Avis délibéré

**sur le projet de restructuration du secteur amont de la digue de
la Durance, à Avignon et Caumont-sur-Durance (84)**

**N° MRAe
2022APPACA42/3137**

Figure 1: Localisation de la digue de la Durance, de la digue CNR, des zones d'étude et des linéaires de travaux. Source : dossier de demande d'autorisation. Ajout de points caractéristiques (en vert) par la MRAe.

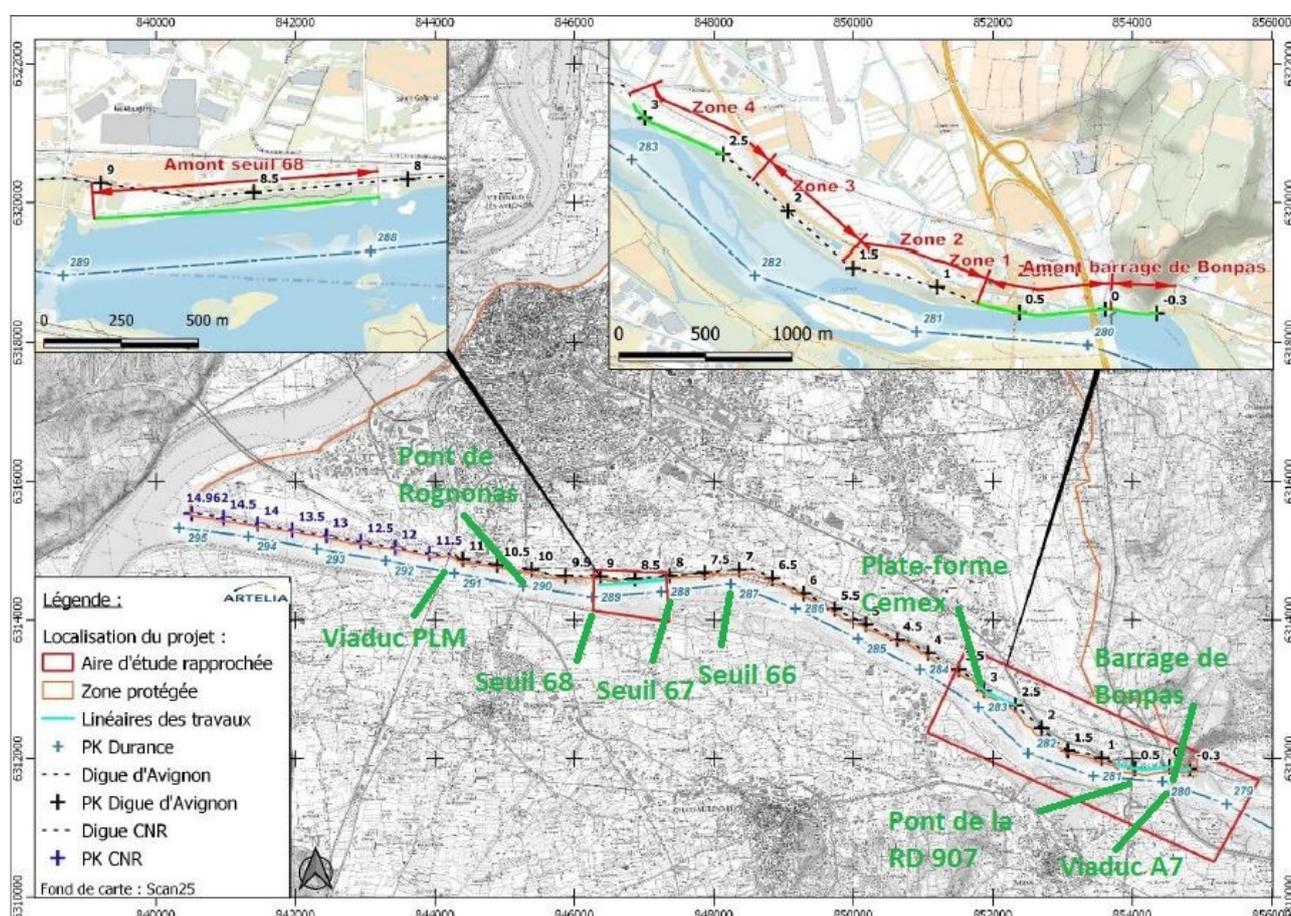
Plusieurs types de travaux sont prévus selon la configuration de la digue et les faiblesses observées (cf figure 1 pour le repérage) :

- en amont du barrage de Bonpas, la digue supporte la RD 900 ; en cas de crue centennale, elle ne présente pas de revanche⁵ ; les travaux prévus consistent en la réalisation d'un muret en béton armé habillé de pierres le long de la route sur un linéaire de 112 m et d'une hauteur maximale de 80 cm (impliquant la démolition d'un muret existant dont le linéaire n'est pas précisé) ;

- sur la zone 1, le talus coté Durance est raide et instable ; il est prévu un confortement de la digue sur un linéaire de 730 m par enrochements en partie basse, gabions en partie intermédiaire supportant une piste d'entretien en béton et talus en « génie végétal » (géotextile, enherbement et arbustes) en partie haute ; ces travaux nécessiteront la construction d'une plateforme de travail, la dérivation d'une partie des écoulements de la Durance, le dégagement de trois aires de chantier, un plan de circulation à l'intérieur du lit de la Durance (avec accès depuis la rive gauche) et l'élargissement du lit actuel en rive gauche (dite solution 1) ou la création d'un chenal de déviation temporaire (dite solution 2), option non tranchée selon l'étude d'impact ;

- sur la zone 2, cinq à six épis plongeurs sont prévus, uniquement en cas d'évolution et de mobilité latérale, conduisant à la perte partielle ou complète de la ripisylve présente aujourd'hui entre la digue et la rive de la Durance sur une largeur de 40 à 90 m ; par ailleurs, sur cette section, le projet prévoit de prendre en compte le projet de modification de l'échangeur routier porté par le conseil départemental de Vaucluse qui nécessite une modification du système d'endiguement : un élargissement de la digue est prévu alternativement côté Durance ou côté zone protégée pour supporter une nouvelle voie de desserte ;

- sur la zone 3 : pas de travaux prévus ;
- sur la zone 4 , il est prévu un recul de la digue de 50 à 60 m sur un linéaire d'environ 600 m, avec arasement de la digue existante et abaissement d'une partie de la piste existante côté Durance de la digue actuelle, afin que la zone comprise entre la piste et la future digue ne constitue pas un point bas ; des plantations (arbres, arbustes arbrisseaux) sont prévues sur un linéaire d'environ 400 m pour reconstituer un cordon rivulaire là où les travaux d'arasement de la digue ou d'abaissement de la piste impliqueraient sa disparition ;

- sur la zone amont du seuil 68, la construction de 5 à 6 épis plongeurs est envisagée au cas où le trait de berge viendrait à se rapprocher trop près de la digue, le projet de restauration de la continuité piscicole du seuil 68 étant susceptible d'abaisser les fonds entre les seuils 67 et 68, ce qui pourrait conduire à une érosion de la berge.

Les épis prévus sous condition en zone 2 et en aval du seuil 68 font bien partie de la description du projet et de la demande d'autorisation environnementale, mais ils ne font pas partie du périmètre de projet qui fait l'objet de l'évaluation environnementale. En effet, ils ne sont pas pris en compte dans l'étude d'impact, notamment sur la thématique de la biodiversité.

Pour la MRAe, il est nécessaire de les intégrer au périmètre de projet dans la mesure où ils font partie des travaux soumis à l'autorisation environnementale sollicitée (Cf. art. L122-1-III-5° CE⁶).

La MRAe recommande d'intégrer au périmètre de projet l'ensemble des travaux y compris la réalisation des épis sur la zone 2 et en amont du seuil 68.

Figure 2: localisation des projets en cours proches de l'aire d'étude. Source : étude d'impact.

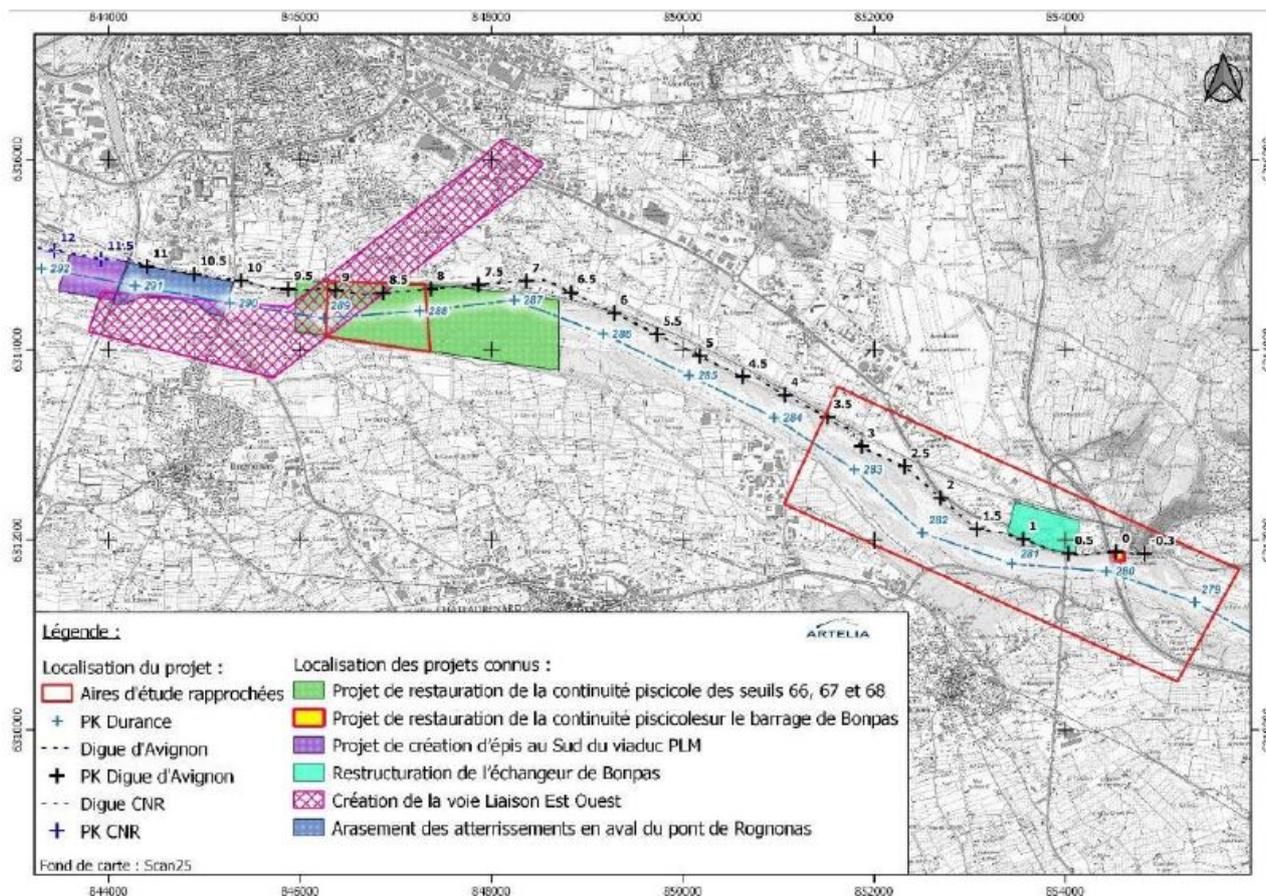
Une analyse succincte des effets cumulés du projet avec chacun des autres projets dans le secteur (cités en partie 1.1 du présent avis) pris individuellement est présentée pages 257 à 264 de l'étude d'impact. Chaque analyse conclut sur la base d'une argumentation sommaire à l'absence d'effet cumulé ou à des impacts cumulés faibles et temporaires sur certaines thématiques.

Cependant, les multiples projets d'aménagement de la Basse Durance en cours ou à venir gagneraient à être rassemblés dans un document global permettant d'optimiser la prise en compte des divers enjeux (parfois contradictoires) hydromorphologique, écologique, sécuritaire (stabilité des digues) et de faciliter l'évaluation de leurs effets cumulés sur l'environnement.

Dans le cadre de la réalisation des travaux de restructuration de la digue de la Durance, la concomitance ou la succession des chantiers pourrait présenter des impacts cumulés significatifs, sur une temporalité plus ou moins longue, notamment sur le paysage, les nuisances aux riverains (bruit, poussières, trafic, émissions de polluants) et la biodiversité.

La MRAe recommande d'approfondir l'analyse des effets cumulés avec les autres projets en particulier en phase travaux.
